### 改善箇所説明図②

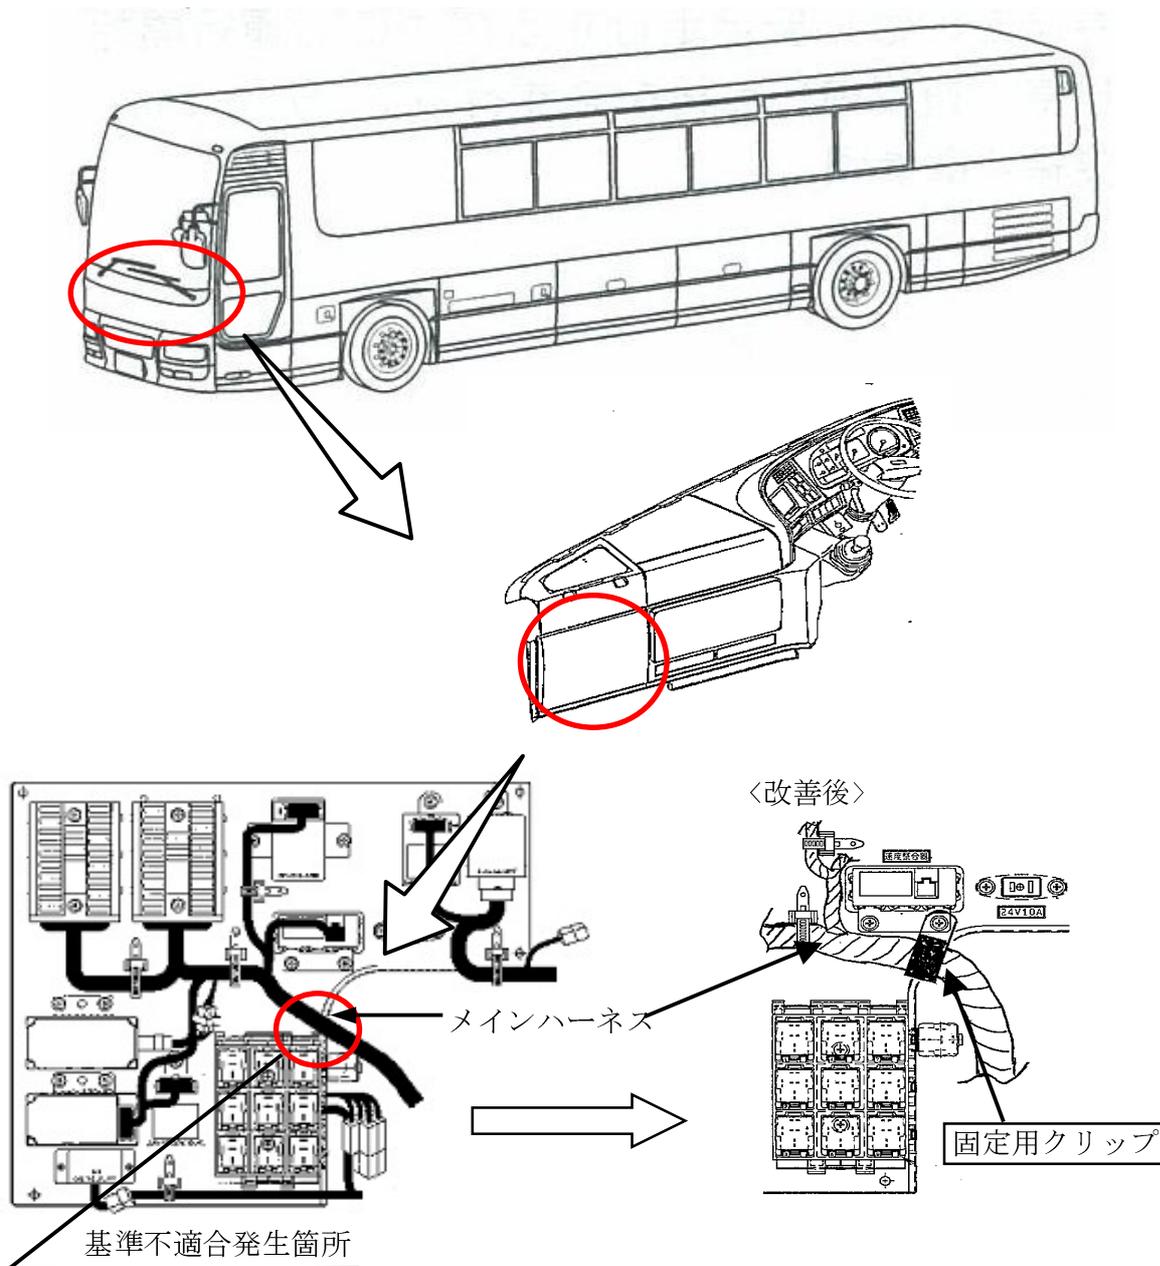
配電盤のメインハーネスの固定方法が不適切なため、ハーネスがリレーボックス取付金具に干渉しているものがある。そのため、そのまま使用を続けると、ハーネスの被覆が損傷して、最悪の場合、ショートしてエンジンが停止し、再始動できなくなるおそれがある。

改善の内容：全車両、メインハーネスに固定用クリップを追加する。なお、メインハーネスに損傷があるものは補修する。

識別：運転者席左側ドア開口部のシリアルナンバープレート上部に緑色シールを貼付する。
